改善箇所説明図

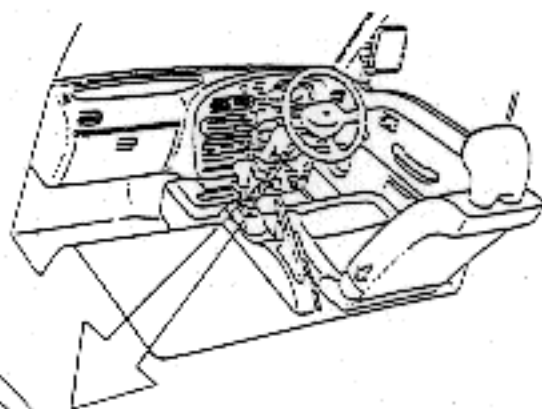
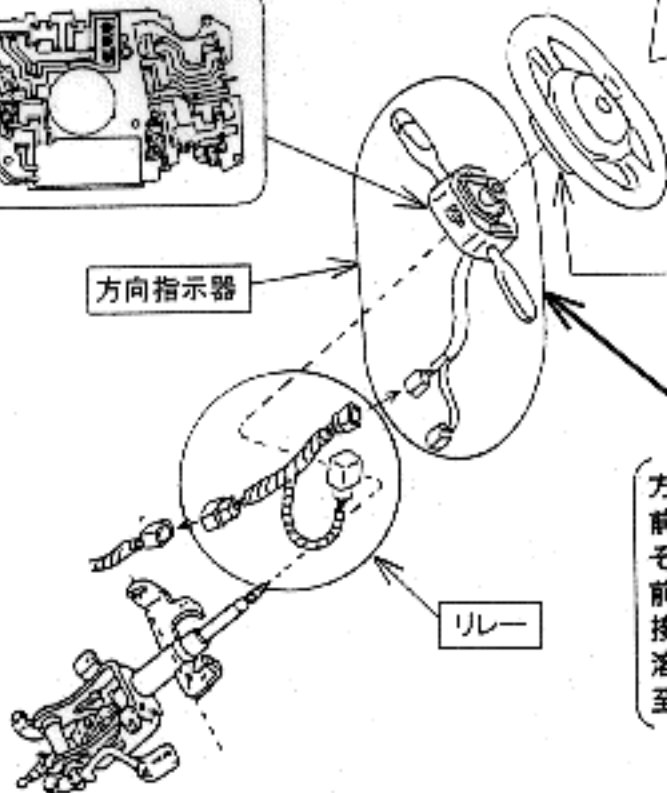
基準不適合発生箇所

方向指示器の灯火スイッチ部において、
前照灯スイッチの構造が不適切なため、
そのままの状態で使用を続けると、当該
前照灯スイッチの電極盤の摩耗により
接触抵抗が増加し、当該スイッチ部が
溶損して発煙し、最悪の場合、火災に
至るおそれがある。

改善の内容

全車両、車台番号を確認し、当該方向指示器を対策品に交換、又は、リレーを追加する。
